Västerhaninge

Detaljplan för Åby entré, del av Åby 1:27

Geotekniskt bemötande avseende risken för ras, skred och erosion

Figur 2. Plankarta enligt reviderat förslag. Inom planen bedöms olika säkerhetskrav kunna tillämpas beroende på markanvändning (bostadsmark, gata och naturmark).

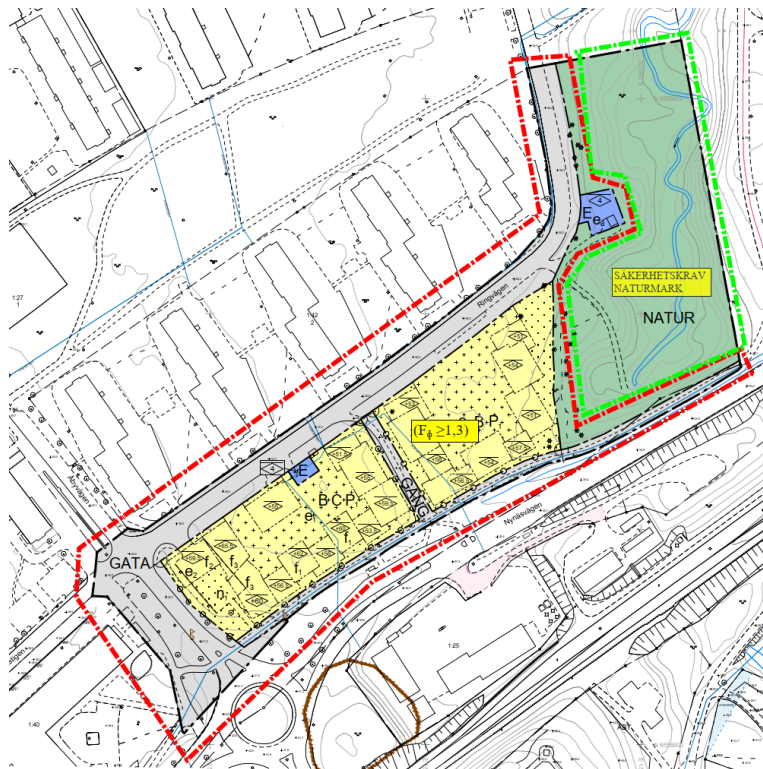
Planbeskrivningen redovisar de åtgärder som PM Geoteknik (Geoteknologi, 2019-02-07) föreslår angående grundläggning av bebyggelsen. Kommunen bör överväga om dessa även ska återfinnas som reglering i plankartan. Beräkningarna i PM Geoteknik visa också på att tillfredställande stabilitet inte uppfylls för området närmast bäckravinen och länsstyrelsen bedömer därmed att kommunen inte har visat att marken är lämplig för föreslagen användning.

Som omnämns i inledningen har markanvändningen i områdets östra del närmast bäckravinen ändrats från bostadsmark till naturmark, vilket innebär olika förutsättningar avseende stabiliteten, se figur 2.

Bedömningen är att ingen planbestämmelse för grundläggning är nödvändig då slänten beräknas i enlighet med avsnitt 2.4 ha en tillfredställande stabilitet över $F_{\phi} > 1,3$ som berör den del som regleras som användningsområde för bostäder samt $F_{\phi} > 1,0$ för den del som regleras som naturmark.

Inom området för naturmark bedöms tillåten säkerhetsfaktor kunna vara nära 1,0 då eventuellt skred/ras bedöms vara ytliga och inte bedöms kunna bli framåt- eller bakåtgripande så att angränsande markanvändningsområden berörs, eller att några andra särskilda miljökonsekvenser eller annan särskild påverkan bedöms finnas. Riktlinjer gällande val av säkerhetsfaktorer vid planläggning redovisas i bilaga 4.

Figur 3. Övre figur (figur 5 ur PM Geoteknik nr 1). Den undre figuren redovisar den lägsta nivån i bäckravinen samt tolkning av jordlagerföljden i utförda undersökningspunkter närmast bäckravinen, se planläge i figur 4.

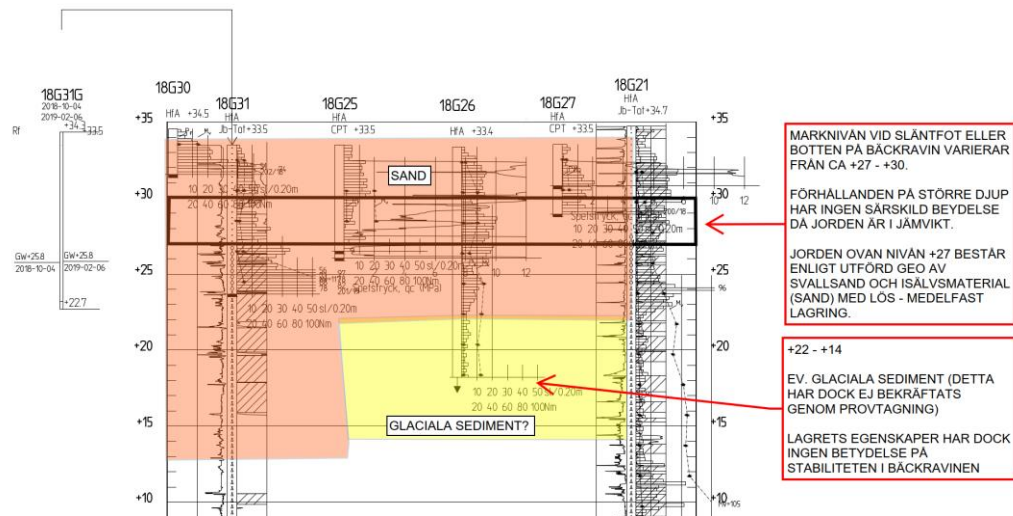
Det finns även otydligheter i vilken säkerhetsfaktor som tillämpas vid bedömning av stabiliteten och om bedömningen har gjorts för kohesionsjord eller sand. I planområdets östra del, där ravinen är belägen, förekommer enligt PM Geoteknik ett cirka 5-10 meter tjockt lager av finkorniga glaciala sediment bestående av silt eller lera under svallsedimenten/moränen. Kommunen behöver genomföra både odränerade och kombinerade analyser och visa att tillräcklig säkerhetsfaktor för

De glaciala sedimentens nivå (silt/lera) som Länsstyrelsen åsyftar varierar (enligt PM figur 5, se figur 2 nedan) från ca +13 till +22, medan de jordlagerförhållanden som har relevans för stabiliteten ligger på +35 – +27. Jorden som ligger på högre nivå än bäckravinsens botten består av svallsand och isälvsmaterial (sand) med lös – medelfast lagring samt löst lagrade fyllnadsmassor (se avsnitt 2.4). Då jorden som ligger högre än bäckravinsens botten består av huvudsakligen friktionsmaterial (sand) har bedömningen och tidigare beräkning gjorts för material motsvarande sand (35° friktionsvinkel) och inte kohesionsjord som t.ex. lera utgör. Riktlinjer gällande krav på säkerhetsfaktorer vid planläggning för nyexploatering respektive naturmark redovisas i bilaga 4.

Figur 6. Bedömning av områdets totalstabilitet mot kvartersbebyggelsen. Inom övriga delar har inga särskilda utredningar avseende stabiliteten utförts.

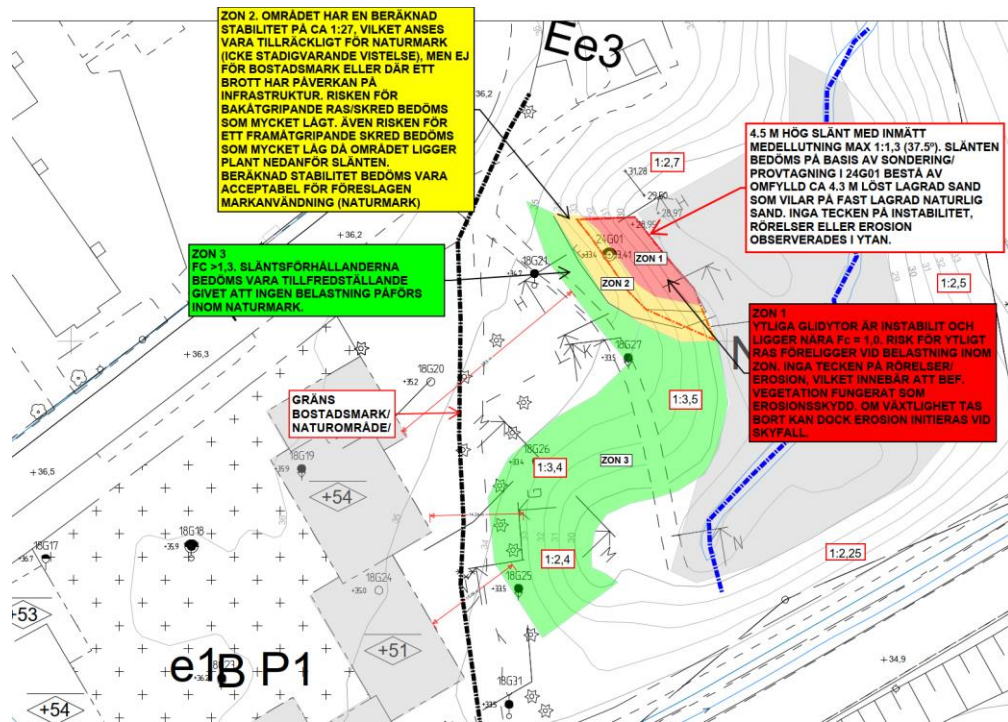
Kommunen behöver i sin bedömning av stabiliteten visa om tillkommande laster från planerad bebyggelse och eventuella uppfyllnader riskerar att påverka stabiliteten. Även tillfälliga laster, från exempelvis underhålls- och snöröjningsfordon, behöver beaktas. Om begränsningar av laster eller stabilitetshöjande åtgärder krävs för att marken ska bli stabil behöver det regleras på plankartan. Bedömning av markstabiliteten behöver utgå från ogynnsamma förhållanden vad gäller portryck och vattennivåer samt inkludera hur ett förändrat klimat påverkar risken för skred. Kommunen behöver även bedöma om erosion längs bäckravinen kan påverka stabiliteten över tid och vid behov reglera nödvändiga åtgärder på plankartan.

Inom **zon 3** bedöms säkerheten mot brott uppfylla krav ($F_\phi \geq 1,3$). Närmaste planerad byggnad kommer ligga på ca 15 m avstånd från släntrönet, vilket innebär att det bedöms finnas tillräcklig buffertzona för att jorden skall ge en fullt utbildad passivjordkil. Byggnadens bärighet och stabilitet är således inte direkt avhängig stabilitetsförhållandena i bäckravinen.

Buffertzonen bedöms vara tillräcklig för att inte kräva några särskilda restriktioner avseende tillåten last då både släntrönen och släntrönet skulle kunna röra sig flera meter utan risk för skador på bebyggelsen. Det gäller även om man beaktar tillskottslasten från t.ex. räddningsfordon/brandbil som står i anslutning till släntrönen väster om zon 3 (se figur 6).
